Mission régionale d'autorité environnementale

**Avis sur le projet d'installation
d'une centrale photovoltaïque au sol sur des surfaces agricoles
à Germiny, Rosnay et Treslon (51)
porté par la société SASU Ferme d'Akuo 18**

n° réception portail : 001733/A P
n°MRAe 2025APGE37

Figure 6: Localisation des mesures d'accompagnement proposées

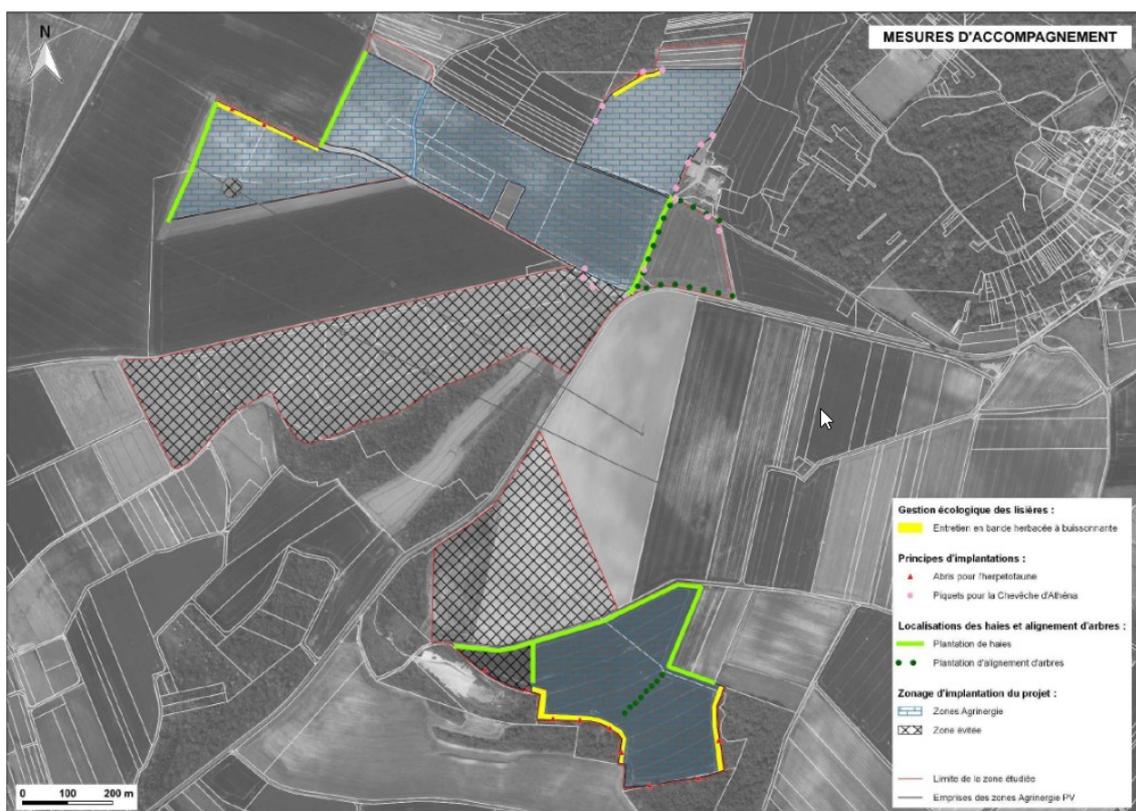
L'Ae prend acte des mesures d'évitement, de réduction et d'accompagnement mises en place par le pétitionnaire, et partage la conclusion de l'étude, à savoir la non-nécessité de demander une dérogation espèces protégées, **sous réserve que l'ensemble des mesures de réduction et d'accompagnement et de suivi soient effectivement mises en œuvre par le pétitionnaire.**

- **proposer et mettre en place un dispositif de suivi des espèces protégées par un expert agréé sur la durée 1, 3, 5 et 10 ans d'exploitation de la centrale ;**
- **recourir, en lien avec le propriétaire des terrains, au dispositif de l'obligation réelle environnementale (ORE) pour garantir l'efficacité et la pérennité des mesures environnementales, ainsi que les mesures d'évitement, de réduction, d'accompagnement dans l'étude d'impact notamment concernant la mise en place des haies, des vergers en ligne, des piquets pour la Chevêche d'Athéna et des abris pour les reptiles.**

Figure 8: Simulation depuis la route de Treslon

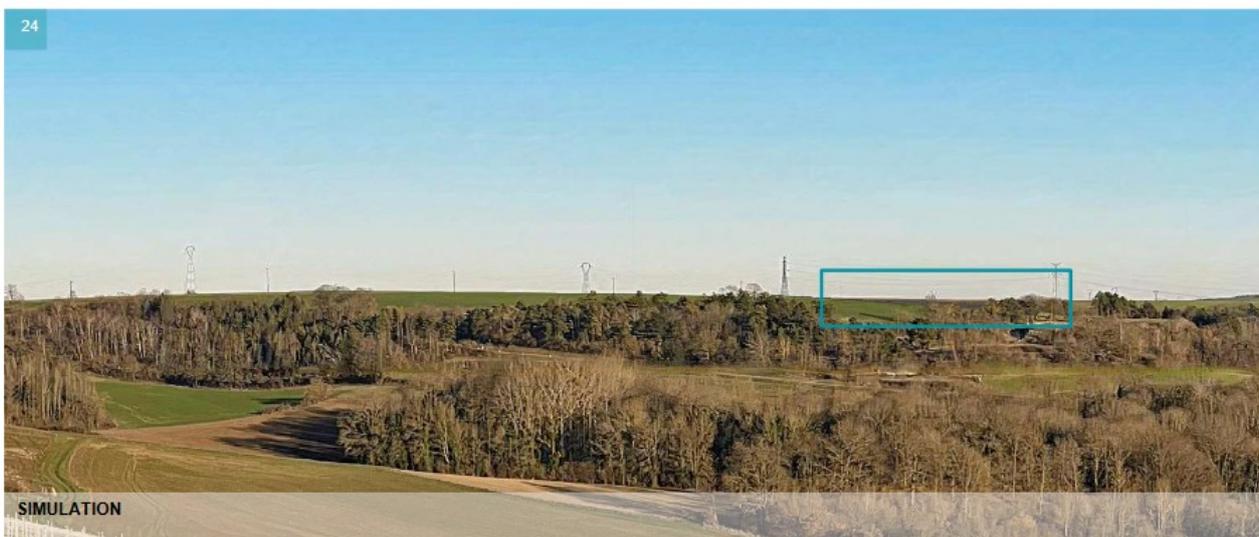
L'Ae recommande au pétitionnaire de prévoir des panneaux solaires de type Solution Eclipse ou équivalent en termes de luminance réduite, pour les panneaux situés au-dessus de la ligne d'arbres existants dans la zone en surplomb du vignoble de Treslon.
